Жалоба
на содержание документации об аукционе в электронной форме

29.05.2017 (MSK (UTC+3) Москва) заказчиком было размещено извещение на право заключения Контракта на капитальный ремонт спортивных площадок в г. Севастополе по адресам: ул. Генерала Острякова 246, пр-т Генерала Острякова 107, ул. Хрусталева 141, 149, ул. Генерала Хрюкина, 1 номер извещения 0574500003017000001, цена контракта 1 826 630 рублей.

*Расчет на прочность стойки спортивного оборудования №2

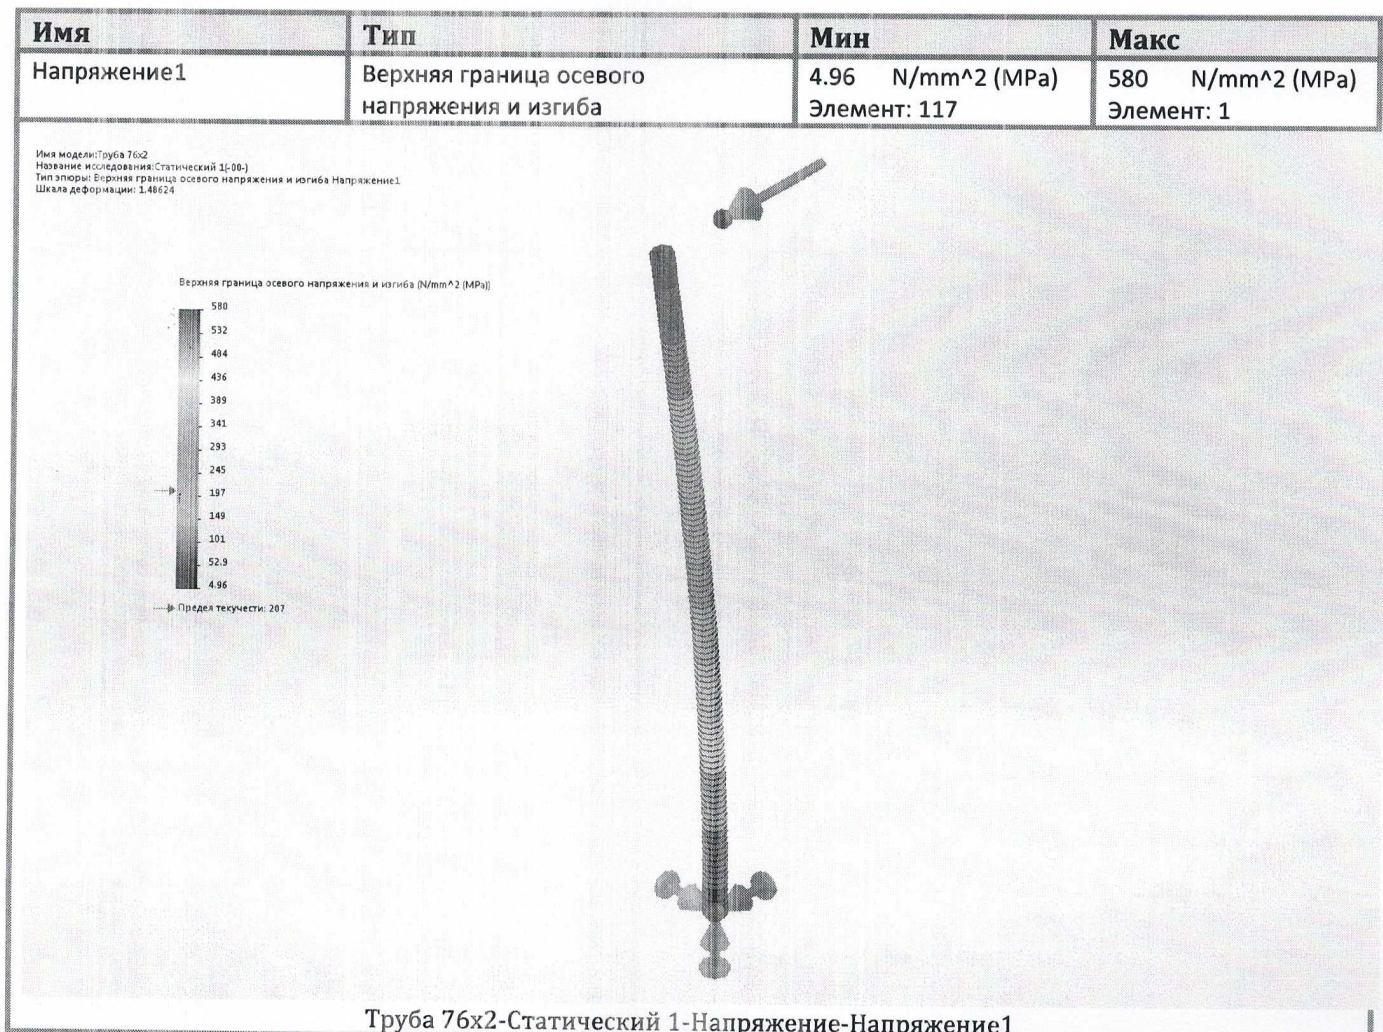
- №2 Стойки изделия (труба диаметр 76мм толщина стенки 2мм) не соответствуют необходимым требованиям безопасности ГОСТ 55678-2013 п 5.1.3. Согласно данному требованию перекладина должна выдерживать сосредоточенную горизонтальную нагрузку $F_r=3800N$ (* см Приложение «Расчет на прочность стойки»). Расчетное напряжение $\sigma =586\text{Мпа}$, превышает допускаемые напряжения (150 Мпа) более чем в 3 раза. Кроме того, в колонке «Наименование показателя, технического, функционального параметра, ед. изм. Показателя» указано требование к качественным характеристикам материалов и товаров «Шведская стенка» – «Внешние размеры Высота, мм : Не менее 2670, вместе с тем Заказчиком установлено требование : Шведская стенка должна состоять из двух стальных вертикальных стоек высотой над уровнем площадки не менее 2660мм, не более 2665 мм, изготовленных из металлической трубы

Т.к. перекадина устанавливается на 2-е стойки, то на каждую стойку приходится нагрузка 1900Н. Для расчета стойки используется нагрузка $F = F_r / 2 = 1900\text{Н}$ (для упрощения расчета пренебрегаем крутящим моментом получаемым от перекадины, а также можно не учитывать в расчёте вторую стойку перекадины так как система симметрична).

Высота установки турника $h = 2560\text{мм}$. Труба стальная 76x2 ст.3 ГОСТ10704-91

$$M_{\text{изг}} = F \cdot h = 1900 \cdot 2.56 = 4864\text{Н}$$

$$W = \frac{\pi \cdot D^3}{32} \left(1 - \left(\frac{d}{D}\right)^4\right) = \frac{\pi \cdot 0.076^3}{32} \left(1 - \left(\frac{0.072}{0.076}\right)^4\right) = 0.83 \cdot 10^{-5} \text{м}^3$$

$$\sigma = M_{\text{изг}} / W = 586\text{Мпа.}$$

Допускаемые напряжения $\sigma_{\text{т3}} = 150\text{ Мпа}$.

Т.е. расчетное напряжение $\sigma = 586\text{Мпа}$, превышает допускаемые напряжения (150 Мпа) более чем в 3 раза.

Вывод: условия прочности по ГОСТ 55677-2013 не выполняется.
